Monitores de 4.^a generación Software 22-1

JOHN DEERE

Actualización de software

Paquete	Versión
Sistema operativo de 4. ^a generación	10.22.2362-53
Aplicaciones de AMS	10.22.2362-53

Planificador de trabajo

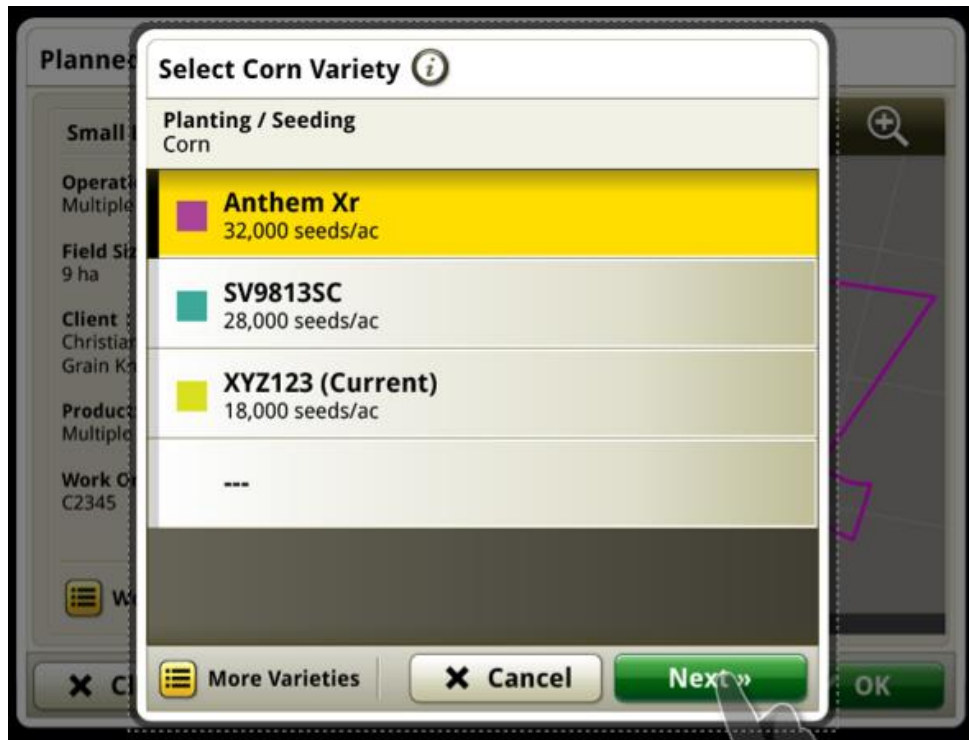
- Importación automática del trabajo planificado

CommandCenter™ de 4.^a generación con 22-1 permite a los usuarios importar automáticamente un archivo de trabajo creado por el planificador de trabajo. En cuanto se haya creado un trabajo en el planificador de trabajo y se haya enviado al equipo, el archivo se importará al monitor de 4.^a generación. El trabajo importado automáticamente se puede encontrar en la lista de trabajo de la aplicación de configuración de trabajo. Esta función reduce los pasos del operador para configurar su trabajo en el campo.
